Doc. No. MA035A-RC-D01 Rev.1

補足説明資料 1-6

Hitz-B52 型の遮蔽設計に関する説明資料

使用済燃料貯蔵施設に係る特定容器等の設計の型式証明申請（Hitz-B52型）

図 60-2 線量当量率の最大位置

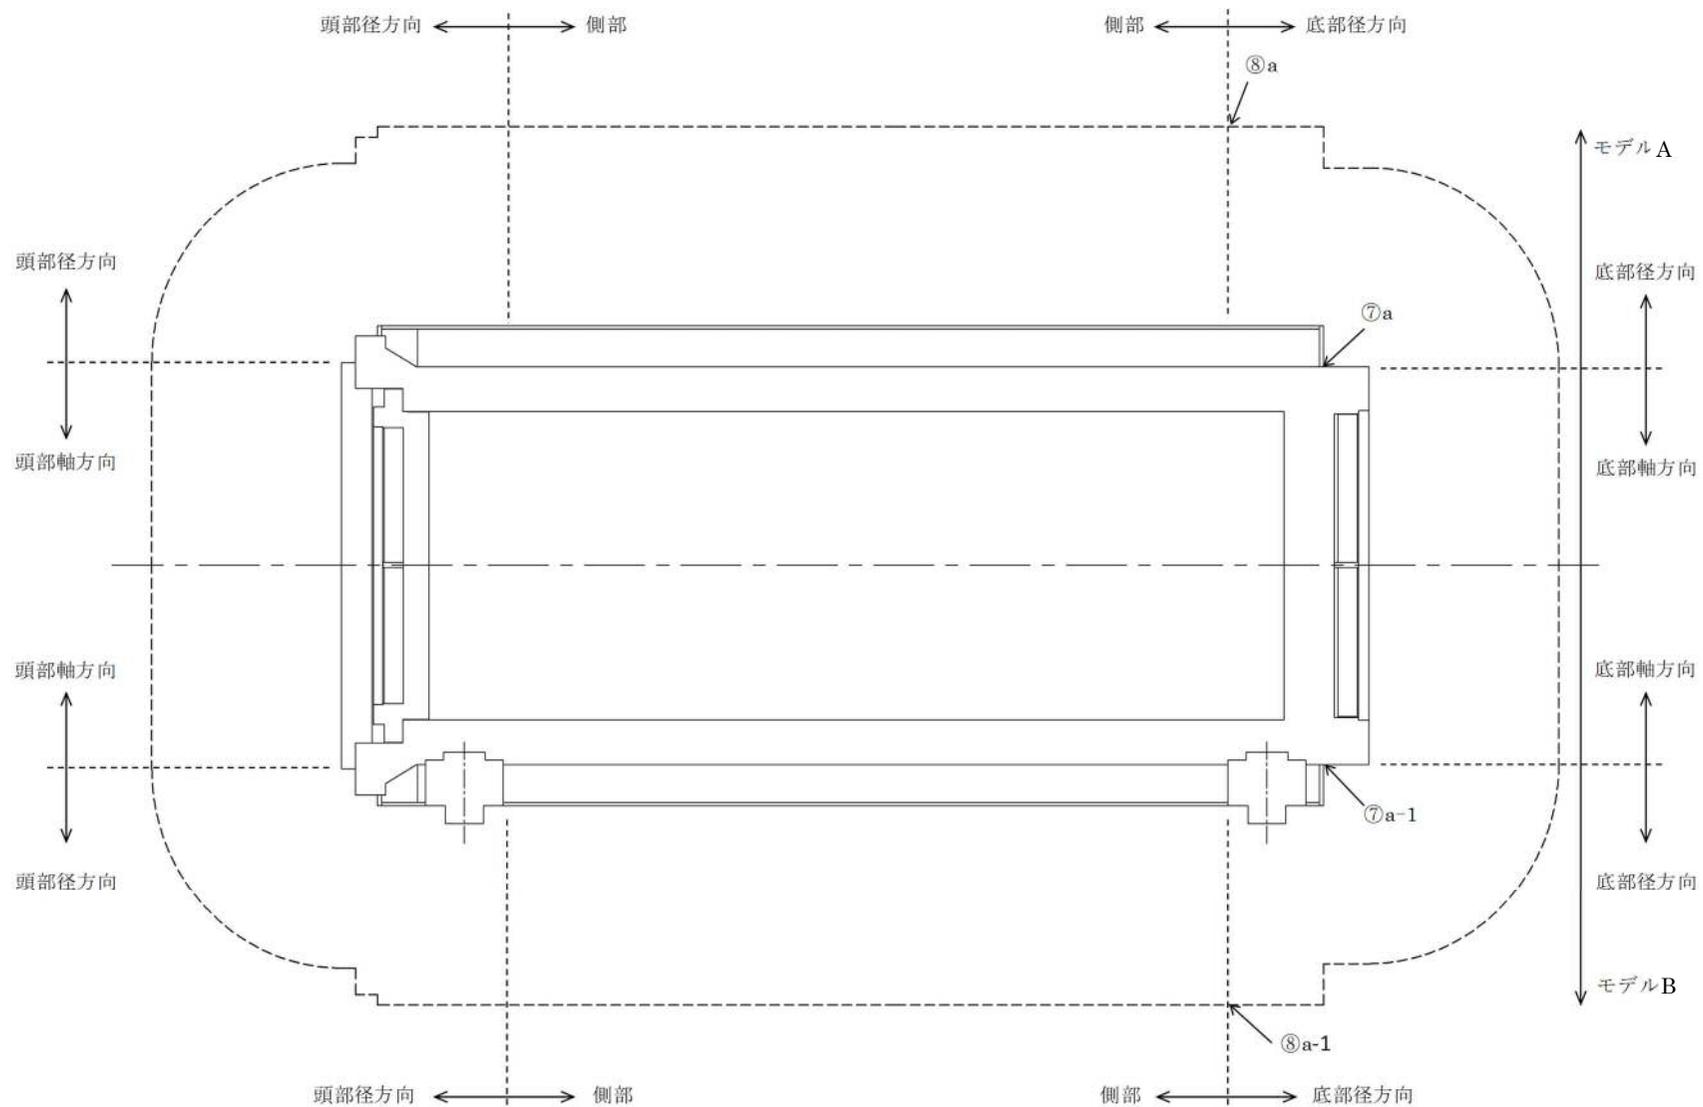
番号	項目	質問日	コメント内容
60	遮蔽	2018/11/2	<p>【補足説明資料 1-6 Hitz-B52 型の遮蔽設計に関する説明資料】(Doc.No.MA035A-RC-D01 Rev.0) (平成 30 年 11 月 2 日説明資料)</p> <p>・P.13 図 4 トラニオン近傍の線量当量率について、トラニオンのために中性子遮蔽材が不足しているにもかかわらず、トラニオンがない場合の評価位置⑦a での値を超えないことを説明すること。</p>

モデル B による線量当量率評価結果を表 60-1 に、各モデル図を図 60-1 に、最大線量当量率を与える位置を図 60-2 に、各モデルの中性子線量当量率の等値線図比較を図 60-3～図 60-4 に示す。表 60-1 より、モデル B における対象評価位置（⑦a-1）とモデル A の対象評価位置（⑦a）の結果を比較すると、モデル B の線量当量率が上回る結果となっている。これはトラニオンを全周にわたり存在させることで、中性子遮蔽材であるレジンが減少したことによる中性子線量当量率の上昇が主な要因と考えられるが、表面及び表面から 1m 離れた位置における線量当量率の基準値である 2mSv/h（2000 $\mu$ Sv/h）及び 100 $\mu$ Sv/h と比較すると、その上昇幅は微小である。

図 61-1 線量当量率の最大位置

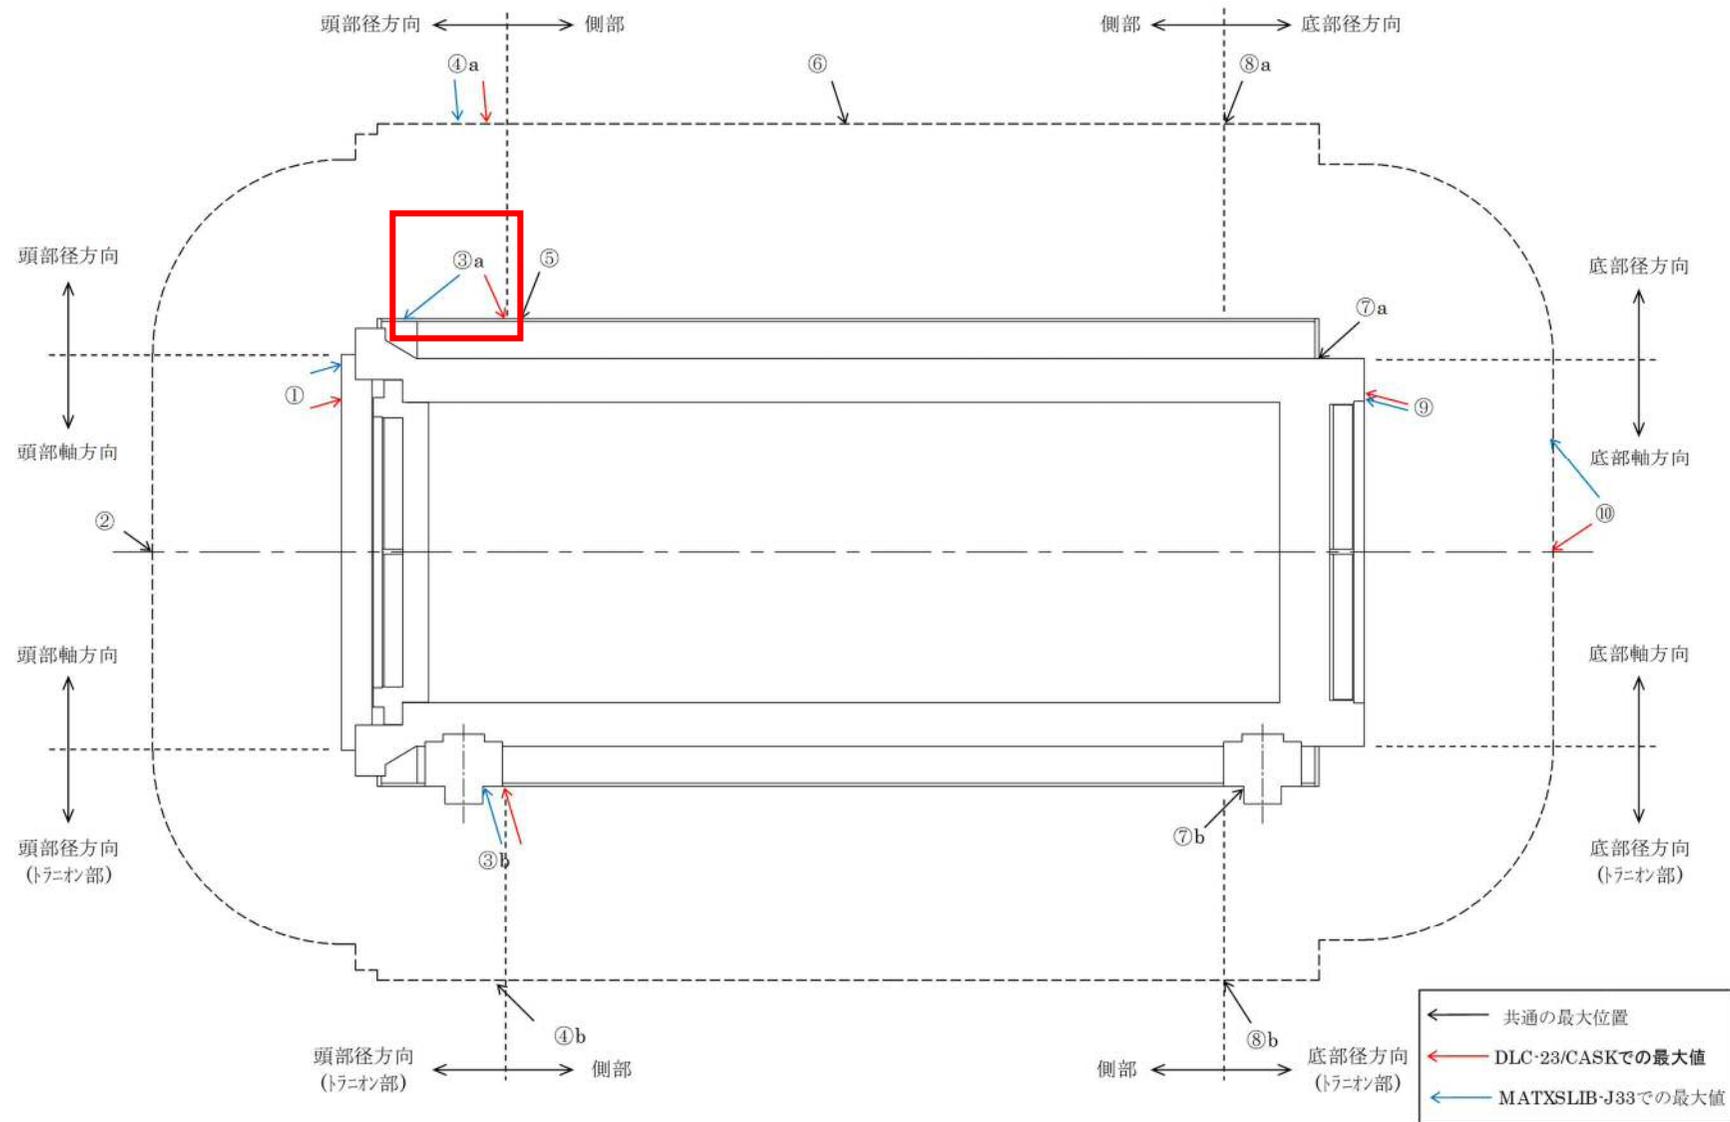
番号	項目	質問日	コメント内容
61	遮蔽	2018/11/2	<p>【補足説明資料 1-6 Hitz-B52 型の遮蔽設計に関する説明資料】(Doc.No.MA035A-RC-D01 Rev.0) (平成 30 年 11 月 2 日説明資料)</p> <p>・ P.13 図 4 において、頭部径方向表面の線量当量率の評価値及び最大値を示す場所は、DLC23/CASK ライブラリが持つ誤差の影響を特に大きく受けている可能性があるため、影響を確認して説明すること。</p>

頭部径方向表面における DLC-23/CASK ライブラリを使用した場合の評価（以下「評価 A」という。）結果と MATXSLIB-J33 ライブラリを使用した場合の評価（以下「評価 B」という。）結果に着目すると、図 61-1 の赤枠内に示すとおり、評価 A と評価 B で線量当量率の最大値をとる位置が異なった。表 61-1 に当該位置における線量当量率評価結果の比較を示す。図 61-1 での赤矢印部が評価 A での最大位置、青矢印部が評価 B での最大位置である。本表を見ると、赤矢印部において構造材放射化ガンマ線の影響により、当該位置における表面の線量当量率は評価 A が評価 B を上回っているが、青矢印部では逆転している。これは鉄透過時に共鳴領域の自己遮蔽因子を考慮していない断面積で計算することによる影響と考えられるが、本影響を考慮しても金属キャスク表面における線量当量率が基準値以内に収まっている。

図 65-1 バスケット均質化領域の径方向体系

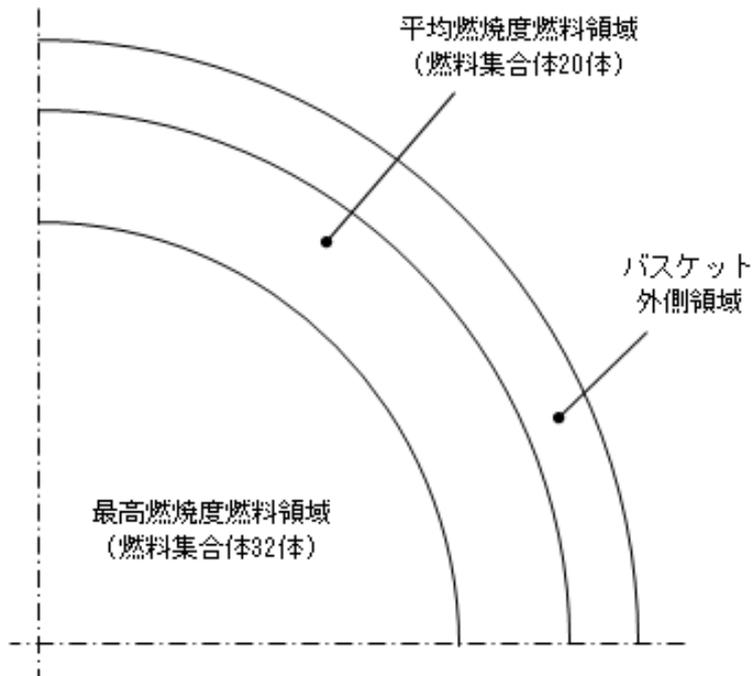
番号	項目	質問日	コメント内容
65	遮蔽	2018/11/2	<p>【補足説明資料 1-6 Hitz-B52 型の遮蔽設計に関する説明資料】(Doc.No.MA035A-RC-D01 Rev.0) (平成 30 年 11 月 2 日説明資料)</p> <ul style="list-style-type: none"> <li>・別紙 1-5 別紙 1-1 図において、燃料/バスケット領域及び伝熱フィン/中性子遮蔽材領域を均質化した解析モデルを構築した際の考え方、均質化の影響及び保守性の考え方等を丁寧に説明し、均質化モデルの妥当性を示すこと。</li> </ul>

均質化領域	均質化する部位	備考
燃料領域及びバスケット外側領域	燃料集合体 バスケット	<ul style="list-style-type: none"> <li>・径方向の領域分割は、最高燃焼度燃料領域、平均燃焼度燃料領域及びバスケット外側領域に分割して設定している。最高燃焼度燃料領域と平均燃焼度燃料領域の面積はそれぞれの収納体数の比により算出する。</li> <li>・バスケット最外周までの各領域境界の等価半径を設定し、円筒形状にモデル化している (図 65-1)。</li> <li>・軸方向の領域分割は、燃料集合体及びバスケットの部位毎に分割して設定している (表 65-2)。</li> </ul>
中性子遮蔽材領域	伝熱フィン 中性子遮蔽材	側部中性子遮蔽材及び伝熱フィンを周方向に均質化し、これを側部中性子遮蔽材均質化領域とした。
